## 改善箇所説明図

### 基準不適合発生箇所

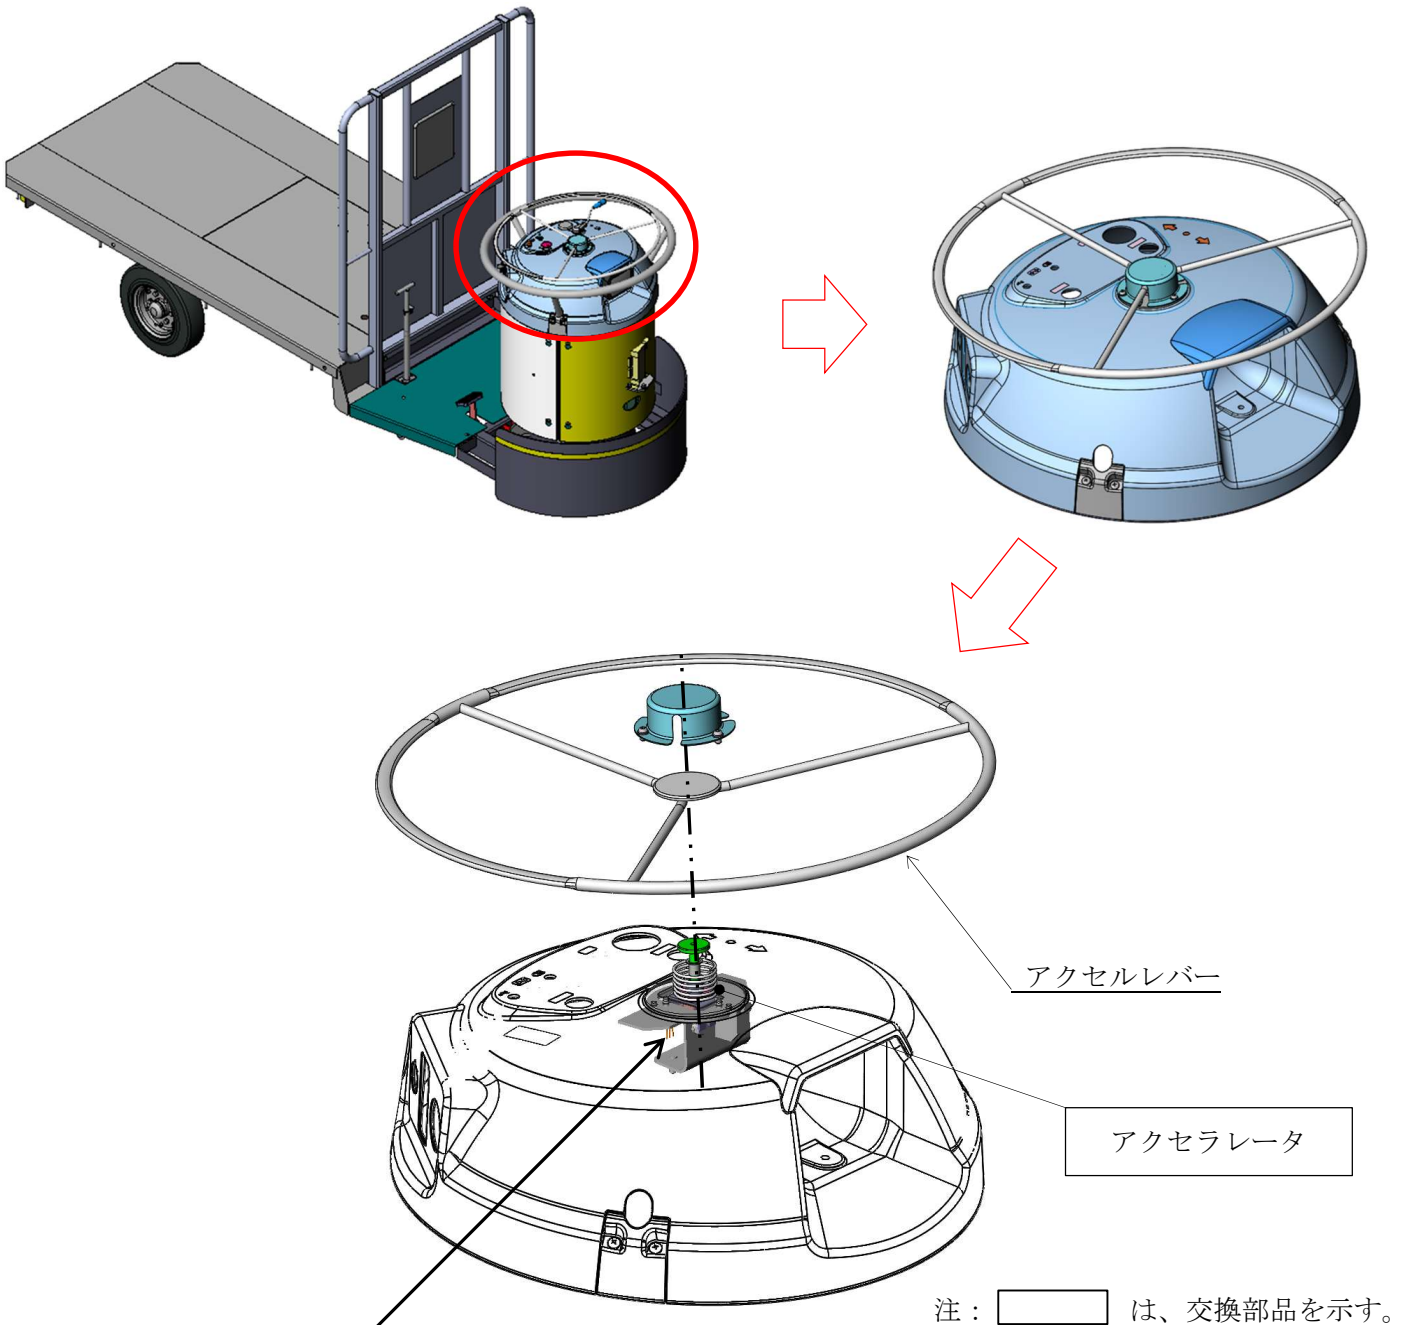
ターレット式構内運搬自動車において、車両の走行速度及び加減速を制御するためのアクセラレータの組立が不適切なため、アクセルレバーの操作時にアクセラレータの動作不良が生じ、アクセルレバーを放しても減速せず走行し続けるおそれがある。

全車両、アクセラレータを良品と交換する。

改善実施済車には、車両背面バックレスト側面の中間位置辺りに No.4799 のステッカーを貼り付ける。
